Déchets, livraisons et sécurité dans nos rues

Constats sur le terrain autour du projet Tidan (1457, rue Ottawa, Griffintown)

Document citoyen déposé dans le cadre de la consultation de l'OCPM · Préparé par Noémie, résidente de Griffintown · Octobre 2026

Photo 1

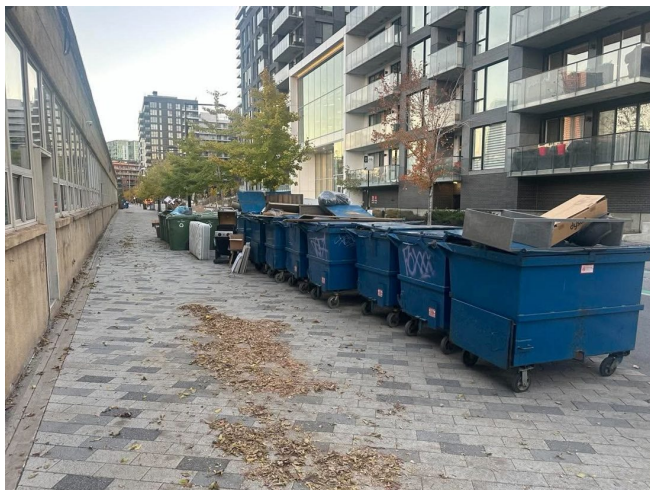
Conteneurs à déchets des immeubles voisins alignés le long de la piste cyclable, devant le terrain visé par le projet Tidan.

Pourquoi c'est important : ce côté de la rue sert aujourd'hui d'aire de dépôt pour les déchets des immeubles existants. Si trois tours y sont construites, où ces conteneurs iront-ils ? Il n'y a pas d'autre option : faute d'espace de l'autre côté de la rue, ils devront rester là, au pied des nouvelles tours.

Photo 2

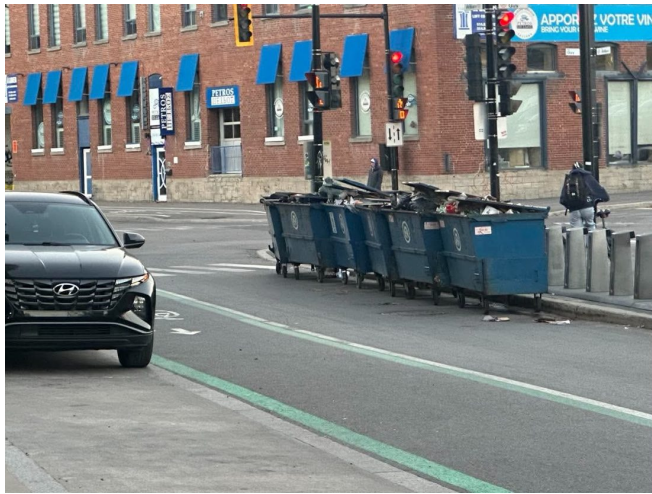
Le trottoir encombré de conteneurs et d'encombrants, devant le futur complexe immobilier de Tidan.

Pourquoi c'est important : les piétons, les poussettes et les personnes à mobilité réduite doivent contourner ces obstacles. Et ce n'est que la situation actuelle : le projet ajoutera environ 1 000 logements dans ce même secteur.
